PYTANIA I ODPOWIEDZI (3)

Dotyczy: przetargu nieograniczonego na dostawę i montaż instalacji kolektorów słonecznych na terenie Gminy Jastków w ramach projektów pn.: „Eko-energia w Gminie Jastków-I” „Eko-energia w Gminie Jastków-III”

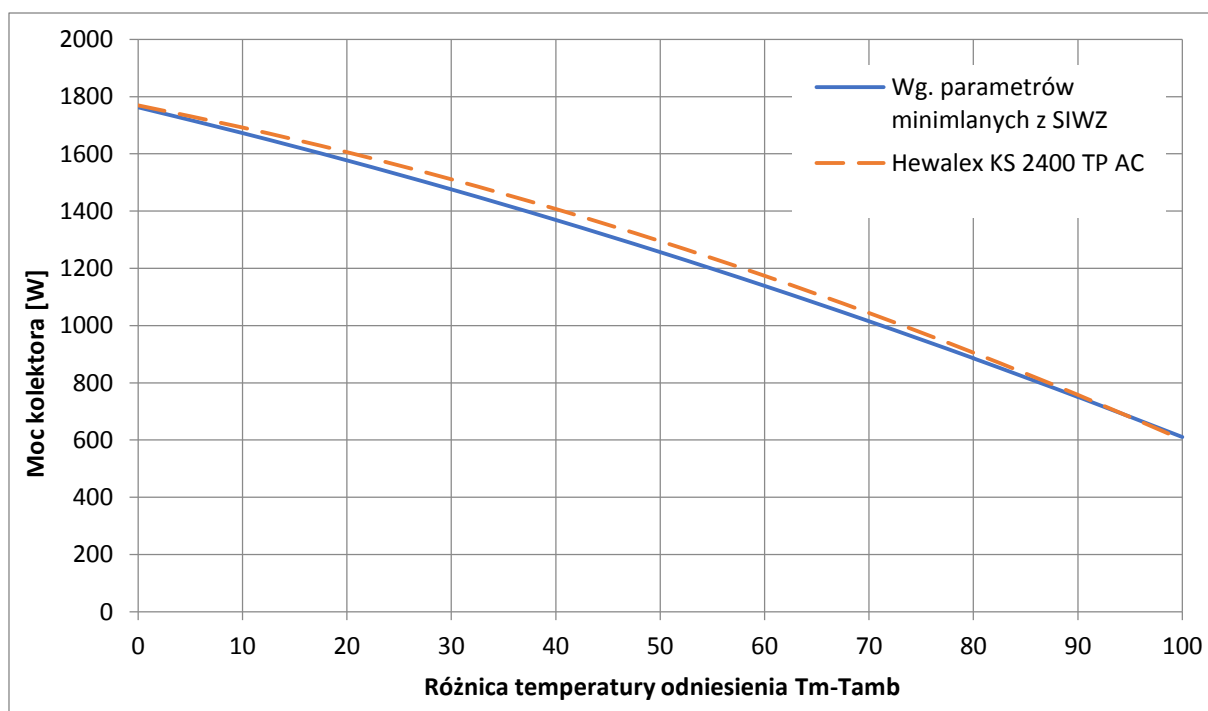
Pomimo upływu zadawania pytań prosimy o dopuszczenie do zastosowania w zakresie równoważności przyjętych rozwiązań, kolektora słonecznego o wyższym niż dopuszczony w opisie technicznym przedmiotu zamówienia współczynniku strat nieliniowych $a_2=0,02 \text{ W/m}^2\text{K}^2$, pod warunkiem zaoferowania kolektora, którego moc dla różnicy temperatury dT wynoszącej odpowiednio 0K, 10K, 30K, 50K i 70K jest wyższa od mocy kolektora wymaganej przez Zamawiającego. W poniższej tabeli przedstawione zostało porównanie wymogów Zamawiającego z kolektorem, który możemy zaoferować, a który nie spełnia wymagań ze względu na wyższy współczynnik a_2 .

W celu lepszego zobrazowania wyższej wydajności energetycznej kolektora, który chcemy zaoferować w porównaniu do kolektora opisanego w specyfikacji technicznej, poniżej przedstawiamy wykres mocy obu kolektorów.

Jak widać ograniczenie parametru jakim jest współczynnik strat nieliniowych a_2 do wymaganej w specyfikacji wartości $0,0124 \text{ W/m}^2\text{K}^2$ nie posiada żadnych podstaw merytorycznych, gdyż samodzielnie nie świadczy on o wydajności cieplnej urządzenia. Podawanie w specyfikacji parametrów termicznych kolektora z jednoczesnym określeniem jego mocy również nie posiada uzasadnienia. Wynika to z faktu, iż współczynniki charakterystyki cieplnej są podstawą do wyznaczenia charakterystyki cieplnej kolektora, która jest krzywą mocy kolektora w funkcji różnicy temperatury. Określanie wymagań dla pojedynczych współczynników w specyfikacji technicznej nie ma sensu ponieważ traktowanie ich pojedynczo jest najczęściej próbą ograniczenia konkurencji. Jedynym parametrem mogącym posłużyć do obiektywnej oceny równoważności kolektorów jest ich moc w poszczególnych punktach charakterystyki cieplnej, którą Zamawiający może w łatwy sposób porównać. Moc ta podawana jest w oficjalnych i ogólnodostępnych załącznikach do certyfikatu Solar Keymark na stronie <http://www.solarkeymark.dk>. Dla przykładu załączamy do niniejszego pisma, załącznik do certyfikatu Solar Keymark kolektora KS 2400 TP AC produkcji Hewalex, który jest produktem polskim realizującym cel projektu na wyższym poziomie.

Prosimy Zamawiającego o dopuszczenie każdego kolektora słonecznego spełniającego wymagania co do powierzchni, który spełniał będzie warunki minimalnej mocy w całym zakresie pracy, wyższe niż wymaga Zamawiający w opisie przedmiotu zamówienia, i podniesienia dopuszczalnej wartości współczynnika $a_2=0,02\text{W/m}^2\text{K}^2$, co rozszerzy katalog dostępnych, konkurencyjnych produktów i w zdecydowanie lepszym stopniu zabezpieczy interes Zamawiającego pod względem wydatkowania środków publicznych.

Zamawiający podtrzymuje warunki określone w SIWZ wraz późniejszymi wyjaśnieniami, w których jednoznacznie wskazał oczekiwania odnośnie kolektora, ze wskazaniem na parametry w jego ocenie o wiele bardziej istotne niż współczynniki strat w tym a_2 , który jest parametrem laboratoryjnym. Określenie współczynnika nieliniowych strat ciepła a_2 NIE

WIEKSZYCH niż 0,025 W/m²/K², przy zachowaniu innych parametrów cieplnych jak napromieniowanie, moc czy różnica temperatury powyżej wymaganej przez Zamawiającego gwarantuje uzyskanie wymaganych szacowanych rezultatów energetycznych i ekologicznych w wysokościach wynikających z umowy o dofinansowanie. Oczekiwaniem Zamawiającego jest otrzymanie w ramach przetargu „urządzenia” odpowiadającego w sposób max. założeniom będącym podstawą realizacji projektu. Dlatego złożenie oferty na urządzenie o parametrach wyższych niż założone w projekcie będzie odebrane przez Zamawiającego jako wyraz profesjonalizmu i efekcie końcowym troski o środowisko. Zamawiający na żadnym etapie postępowania nie faworyzował ani nie wskazywał na żadnego z producentów czy też konkretne urządzenie. Zamawiający określił pewien zakres parametrów, spełnienia których oczekuje w ramach dostawy przedmiotu zamówienia, przy zachowaniu zdrowych zasad konkurencyjności. To do DOSTAWCY należy obowiązek przedstawienia oferty na dostawę urządzenia odpowiadającego w sposób możliwie najdokładniejszy oczekiwaniom Zamawiającego.
